改善箇所説明図

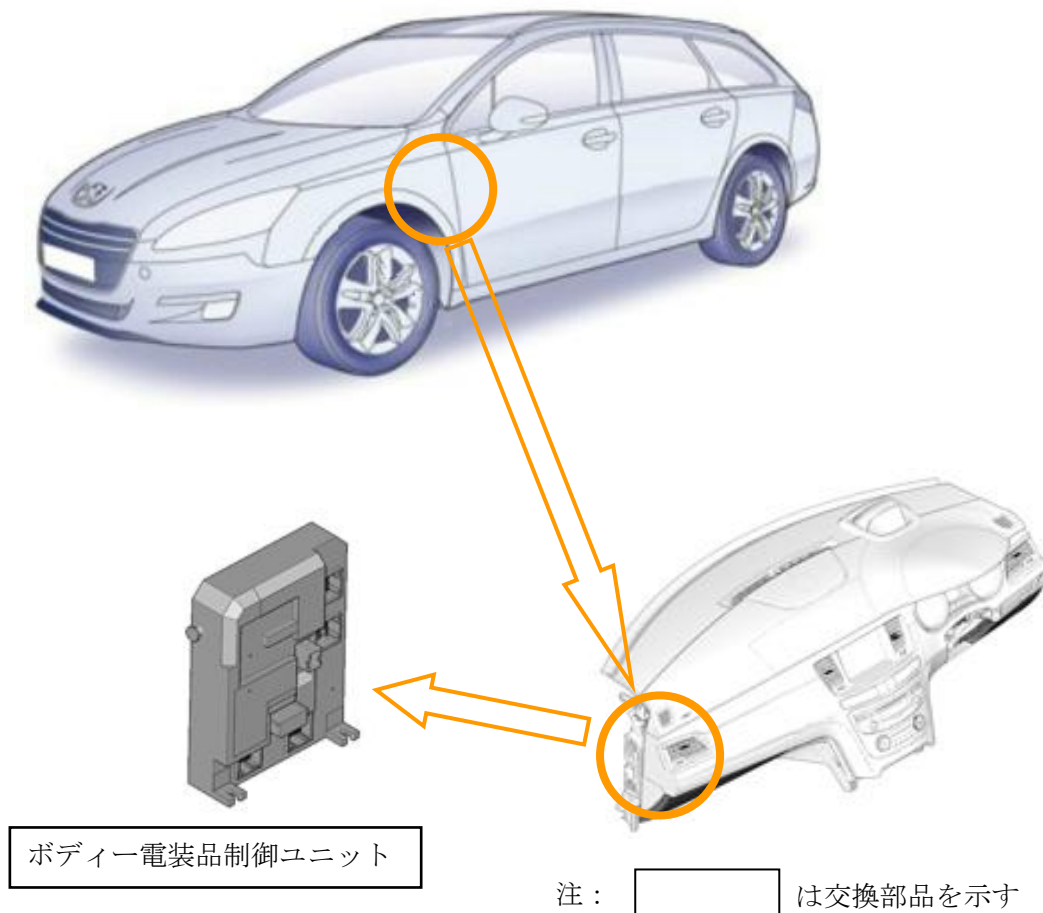
車両製造工程において、誤って仕様の異なる車両のボディー電装品制御ユニットを組み付けたものがある。そのため、当該ユニットからイモビライザを解除するための制御信号が出力されず、エンジンを始動できないおそれがある。

全車両、ボディー電装品制御ユニットを正規品と交換し、適切なソフトウェアを設定する。

対策済車両には、運転者席側ドア開口部のドアロックストライカー付近に外-1894 のステッカーを貼付する。
